浜岡原子力発電所
基準津波の策定のうち
地震以外の要因による津波について
(コメント回答)

2023年9月29日

第1168回審査会合（2023年7月14日）コメント一覧表

s21-s25地点における 同時発生と単独発生の影響確認

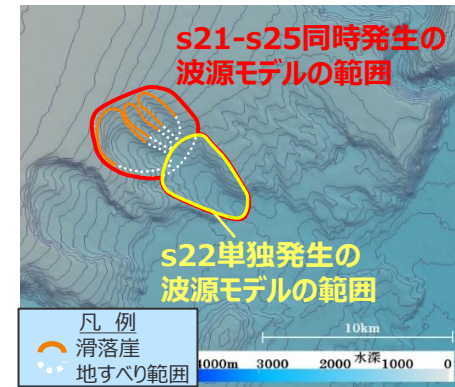
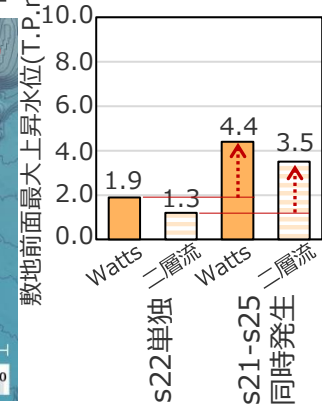
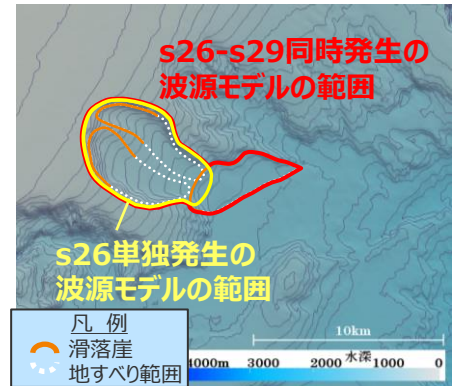
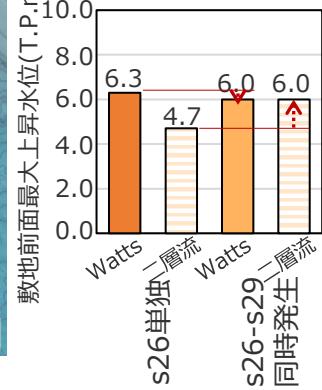
- 複数の地すべりの同時発生に関する影響確認について、同時発生を対象とした二層流モデルの手法による評価結果を示したうえで、s26地点単独発生を対象としたWattsほかの手法による評価結果により代表できることを確認すること。

- ここでは、「s21-s25地点の海底地すべり」、「s26-s29地点の海底地すべり」について、仮に個々の地すべりが一体となって移動すると想定した場合の影響確認を行うこととした。地すべり地形群を包絡する一つの地すべりとして同時発生の波源を設定し、単独発生の評価と同様に複数の手法（Wattsほかの手法および二層流モデルの手法）を用いて数値シミュレーションによる評価を行い、地すべり体の体積が最も大きいs22地点単独、s26地点単独の海底地すべりの津波高と比較した。
- 複数の手法により評価した結果、最大上昇水位・最大下降水位ともに、Wattsほかの手法によるs26地点単独発生の影響が最も大きく安全側の評価になることを確認した。また、二層流モデルの手法では同時発生の評価結果が単独発生よりも大きくなっているのに対して、Wattsほかの手法ではs26-s29地点同時発生の評価結果がs26地点単独発生よりもやや小さくなっていることを確認した。

- s26-s29地点の同時発生の評価結果の分析を行った結果、二層流モデルの手法では、土砂の移動体積が大きくなるに伴い発生する水位変動が大きくなることの影響により、同時発生の際の敷地前面の津波高が単独発生よりも大きくなっていることを確認した。一方、Wattsほかの手法では、Wattsほかの手法に基づく地すべり体の寸法（長さ・厚さ・幅）があまり大きくならない一方で、波源が下方に広がり初期位置水深が大きくなることで発生する初期水位が小さくなることの影響により、同時発生の際の敷地前面の津波高が単独発生よりもやや小さくなっていることを確認した。

- 以上より、s26地点の単独発生の際のWattsほかの手法による評価結果は、同時発生を仮定した場合のWattsほかの手法および二層流モデルの手法による評価結果よりも大きく、これらの評価結果を代表できることを確認した。

単独発生と同時発生の評価結果の比較 コメント回答に伴い追加

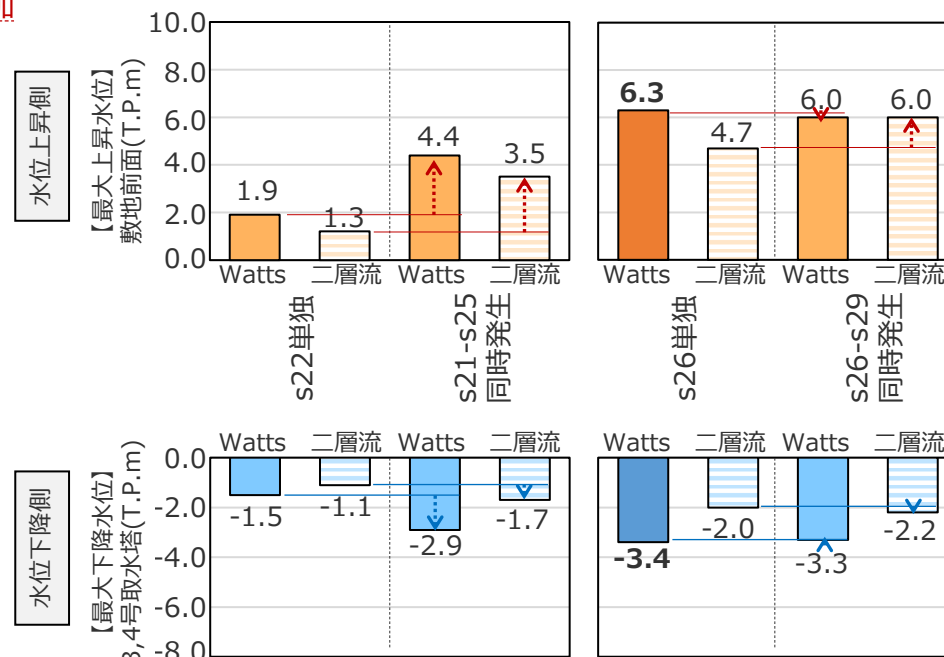
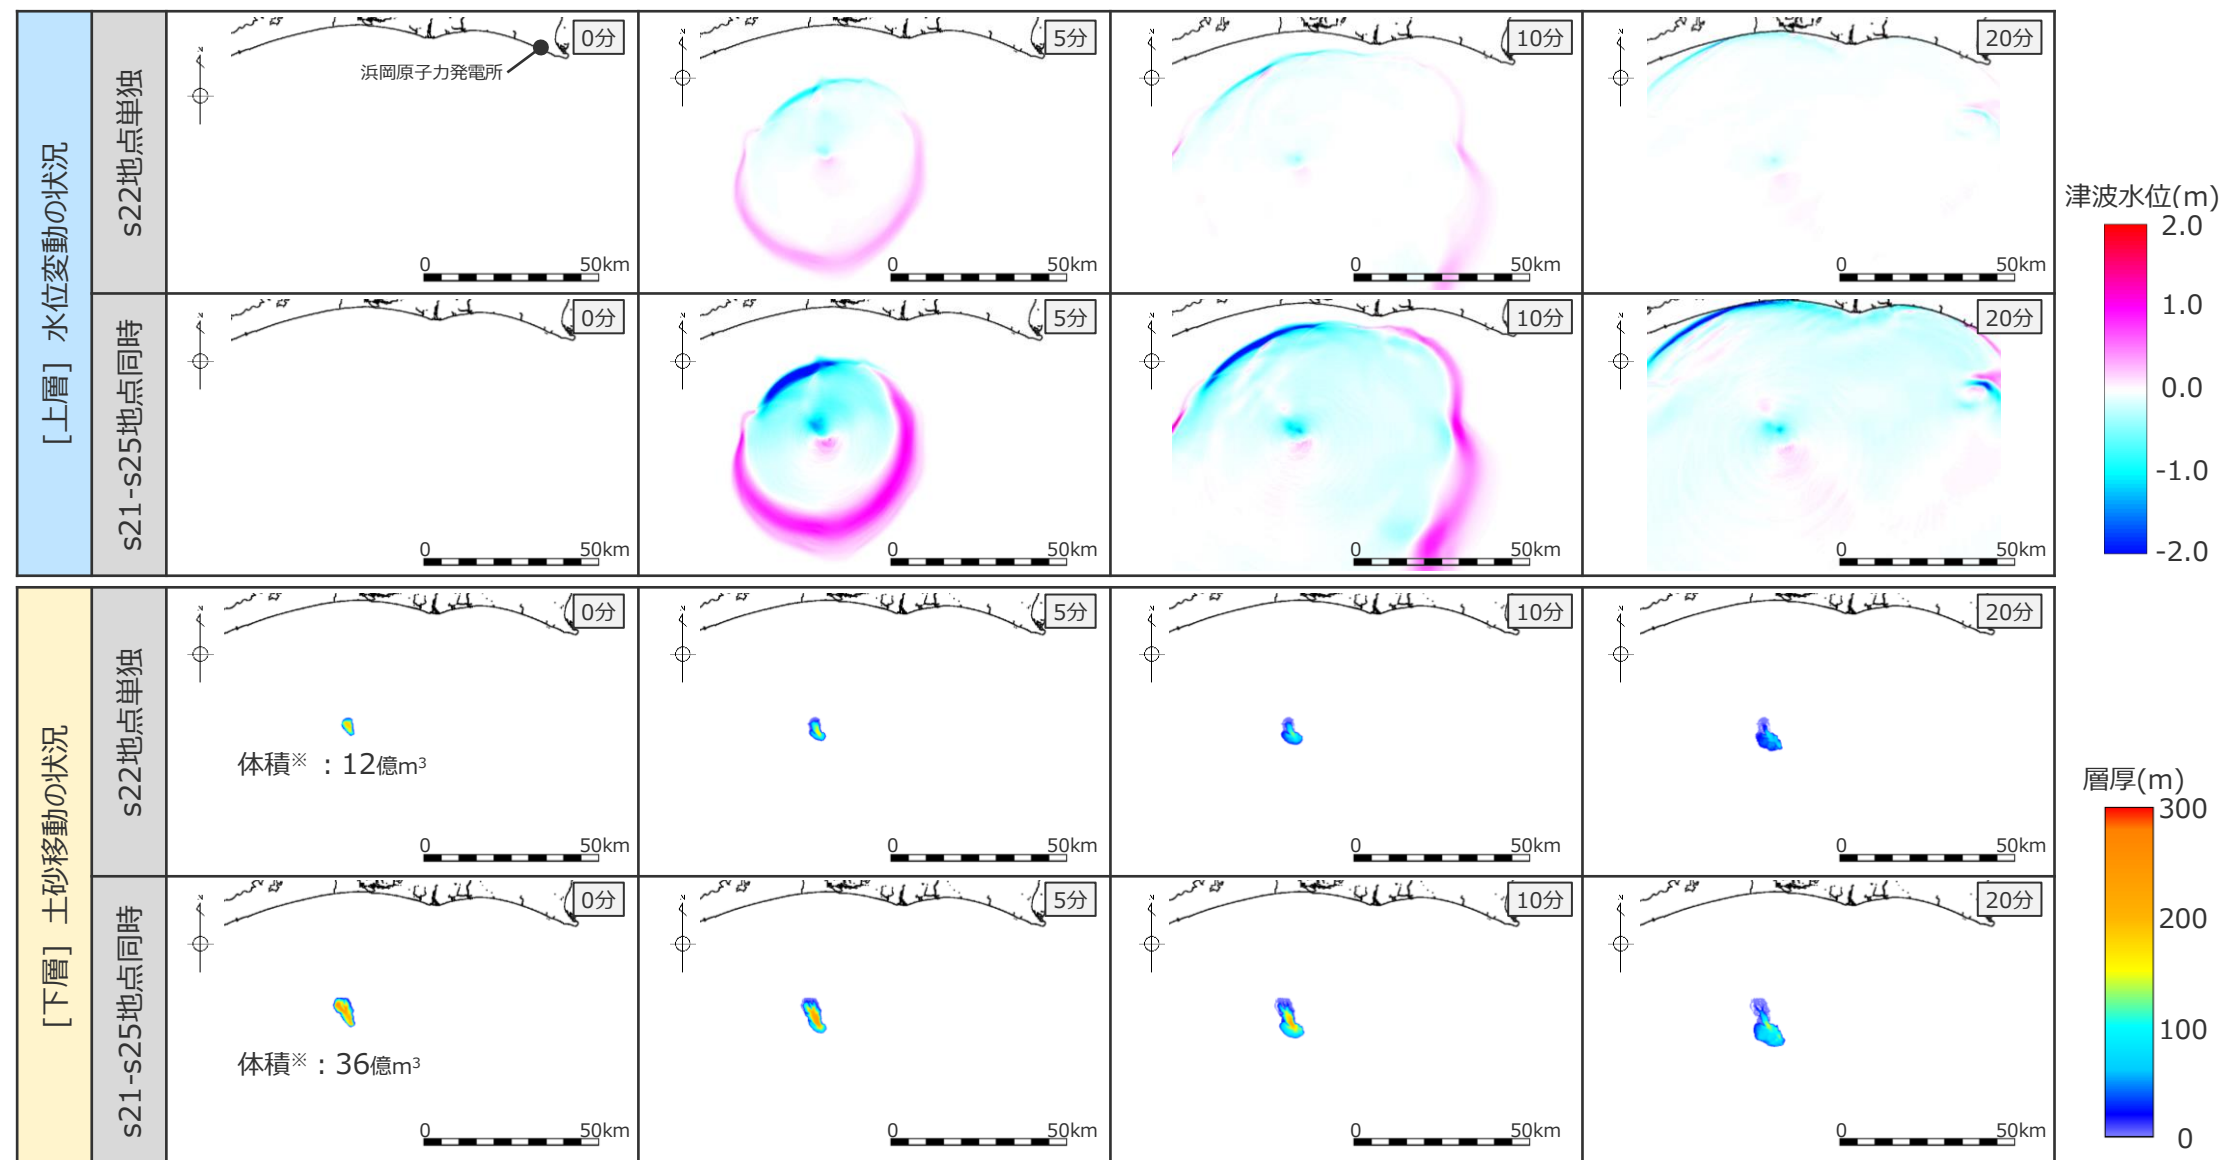
| 項目 | No. | コメント | 該当箇所 |
|-----------------------|-----|--|---------|
| 地すべりの津波評価 (海底地すべり) | 1 | 【二層流モデルの手法による同時発生の影響確認】 ・複数の地すべりの同時発生に関する影響確認について、同時発生を対象とした二層流モデルの手法による評価結果を示したうえで、s26地点単独発生を対象としたWattsほかの手法による評価結果により代表できることを確認すること。 | ・コメント回答 |

■ 「s21-s25地点の海底地すべり」および「s26-s29地点の海底地すべり」について、地すべり地形群を包絡する一つの地すべりとして同時発生の波源を設定し、単独発生の検討と同様に複数の手法（Wattsほかの手法および二層流モデルの手法）を用いて数値シミュレーションによる評価を行い、地すべり体の体積が最も大きいs22地点単独、s26地点単独の海底地すべりの津波水位と比較した。その結果は、以下のとおり。

■ 最大上昇水位・最大下降水位ともに、Wattsほかの手法によるs26地点単独発生の影響が最も大きく安全側の評価になることを確認した。
 ■ 二層流モデルの手法では同時発生の評価結果が単独発生よりも大きくなっているのに対して、Wattsほかの手法ではs26-s29地点同時発生の評価結果がs26地点単独発生よりもやや小さくなっていることを確認した。
